Protokoll fört vid Tillgänglighetsgruppens bedömning av Gudingen.

Ärende: Tillgängligheten vid fartyget Gudingen

Datum: 4.1 2024

Bild av grinden vid trappstegen.

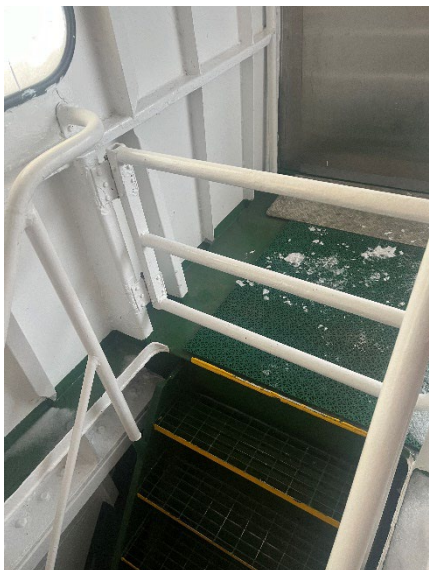
Framkanten på trapporna är markerade men det finns ingen markering ovanpå trapporna. Gruppen rekommenderar att även övre sidan av trappstegen kontrastmarkeras. Trappstegen från bildäck upp till övre däck har höga steg.

Det saknas markering av hissdörrens slagyta och det saknas även markering på golvet för grindens slagyta. Hissdörren och grinden kan inte vara öppna samtidigt. Från hissdörren till trappan är avståndet 1,35 meter. På vilplan finns ett galler som är kortare än golvutrymmet, en åtgärd för att minska snubbelrisken vore att gallret går över hela vilplanet.
